Consorcio Santa Maria 004

CSM004-OBRA-CL-5668-2023

REF: IDU CONTRATO No. 1647 DEL 14 DE DICIEMBRE DE 2020 Cuyo objeto consiste en "CONSTRUCCIÓN PARA LA ADECUACIÓN AL SISTEMA TRANSMILENIO DE LA TRONCAL AVENIDA CIUDAD DE CALI TRAMO 1 - ENTRE LA AVENIDA BOSA Y LA AVENIDA VILLAVICENCIO Y OBRAS COMPLEMENTARIAS EN BOGOTÁ D.C."

ASUNTO: Respuesta a la comunicación SAL-23-004045. Intervención sobre la glorieta existente de la Avenida Ciudad de Cali con Avenida Bosa y la solicitud de modificación para adición de actividades y valor de la construcción de esta glorieta que ha solicitado la interventoría. Comunicación IDU No. STES 20233460272851.

Ilustración 1: Redes de alcantarillado proyectadas en la glorieta Av. Bosa. Fuente: Elaboración propia.

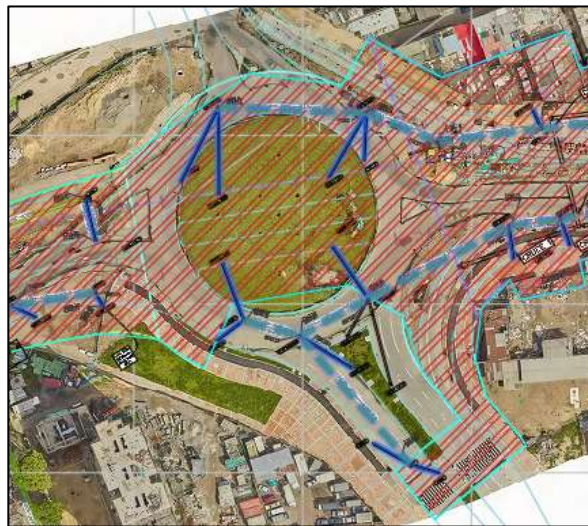
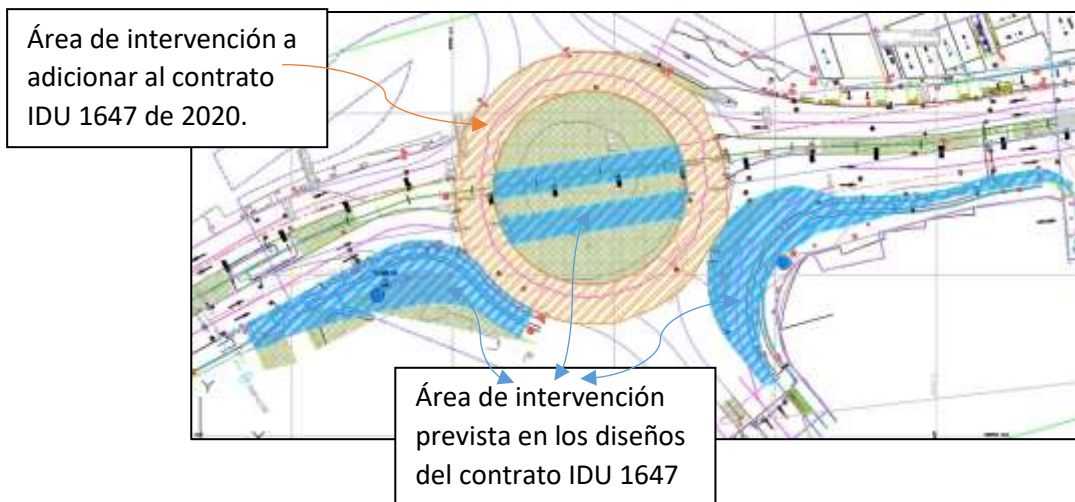
Consideramos que la entidad ha realizado una incorrecta interpretación a lo solicitado con nuestra comunicación CSM004-OBRA-CL-4936-2023 del 02/12/2022 y luego con la CSM004-OBRA-CL-5077-2023 del 11/01/2023, debido a que la solicitud de adición se refiere al “anillo” de la glorieta que debe ser intervenido luego de que se instalen las redes hidráulicas y secas, además, con el propósito de empalmar la rasante de la glorieta con las rasantes de las calzadas BRT que la atraviesan.

Y no para las intervenciones parciales de la glorieta en los costados norte y sur para conectarla a las calzadas mixtas y a las BRT, así como la estructura del ramal E-N, que para el caso que nos ocupa sería:

En la ilustración anterior, se muestra en color azul las áreas de intervención que de acuerdo con los diseños del contrato IDU 1647 de 2020 deben ser intervenidas (que corresponden a las mencionadas por el IDU en la comunicación STEST 20233460272851) y en color naranja las áreas que no se concibieron en los diseños y que son objeto de adición al contrato, de acuerdo a nuestra solicitud previa.

Con lo cual, podemos observar que en la estructuración del proyecto no se incluyeron las cantidades de la estructura de pavimentos, ni las actividades complementarias para la intervención del “anillo” de la glorieta no fueron consideradas en los estudios previos desarrollados por la consultoría del contrato IDU 1352 de 2017 con los cuales el IDU estructuro el proceso licitatorio IDU-LP-SGI-004-2020.
